**Pytanie nr 1 W jakim zakresie należy wycenić budynek – stan deweloperski czy wykończony?**

Kostka pomalowana na niebiesko ze znakiem P-20, czyli „koperta” i znakiem P-24 (symbol osoby niepełnosprawnej).

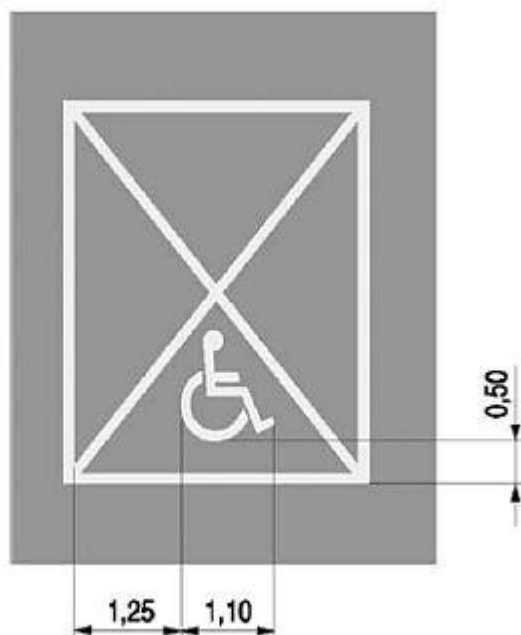
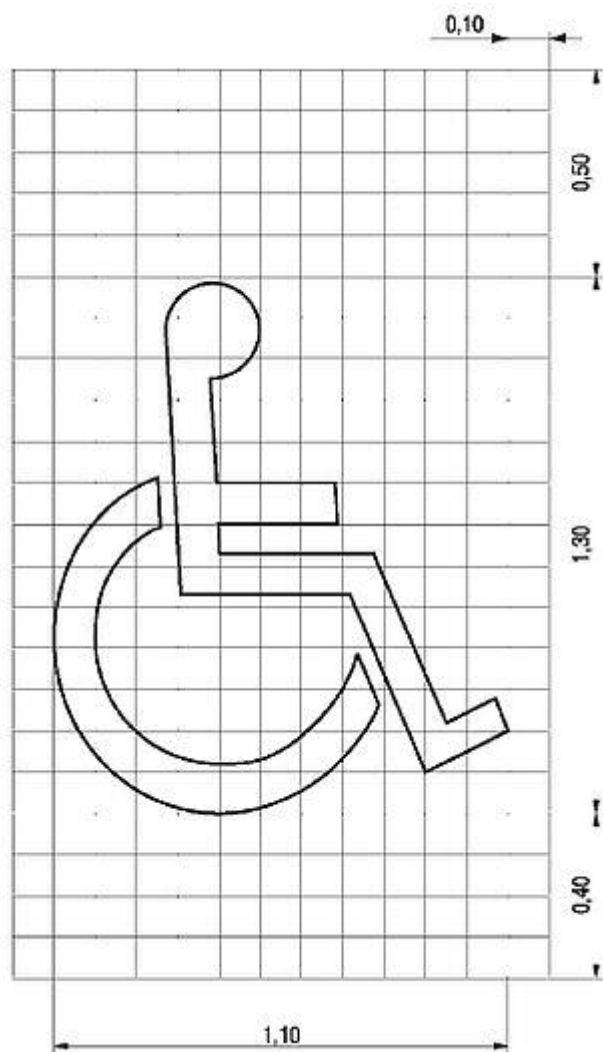
**Pytanie nr 9 Czy oferta powinna uwzględniać oznakowanie pionowe i poziome miejsc parkingowych**

**w garażu oraz na zagospodarowaniu terenu, jeśli tak, prosimy o wytyczne?**

Oferta powinna uwzględniać oznakowanie:

a. zewnętrzne poziome:

- miejsce dla niepełnosprawnych

Znak P-24, czyli malowany na nawierzchni symbol osoby na wózku
